改善箇所説明図

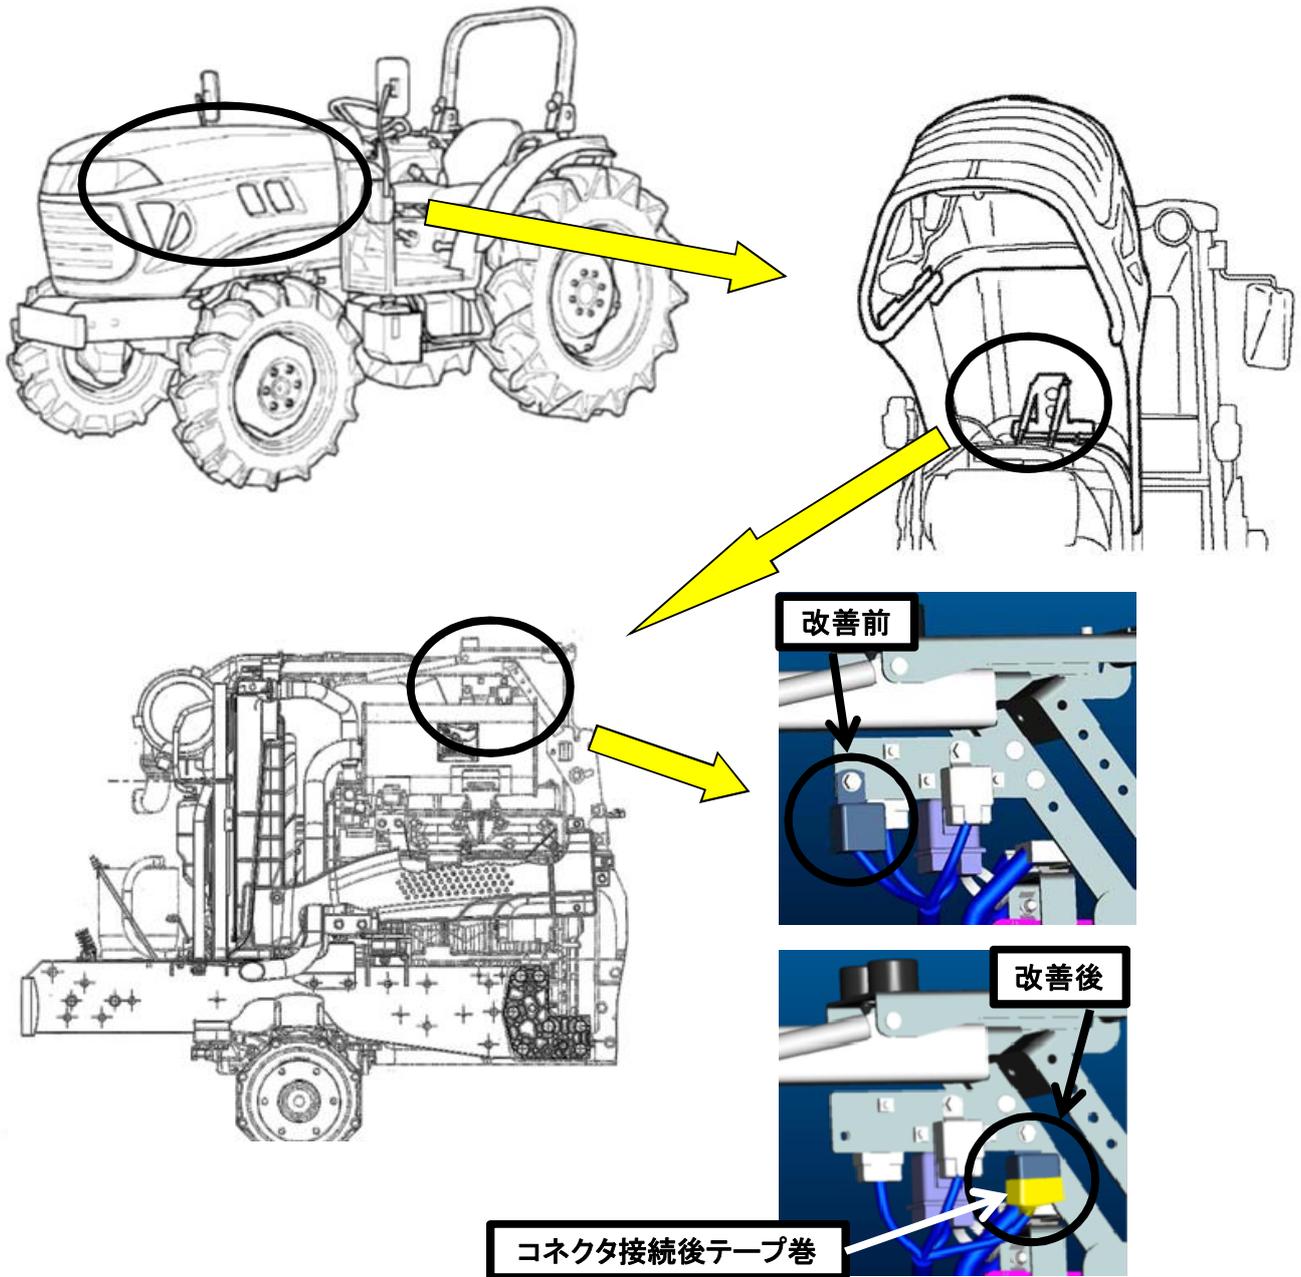
不具合発生箇所

エンジン始動装置のリレーの設置位置が、エンジン冷却風の風速が速い位置であるため、砂地等粉塵の多い環境で作業する場合に巻き上げられた砂がリレー内部に侵入することがある。そのままの状態で使用を続けると電気接点部分に、けい素の酸化皮膜が生成され通電しなくなりエンジンの始動ができなくなるおそれがある。

改善内容

全車両、リレーとハーネスの接合部に砂成分の侵入を防止するため、テープ巻きを実施し、風速の低い位置に取付位置を変更する。

リレー取付位置にて識別する。
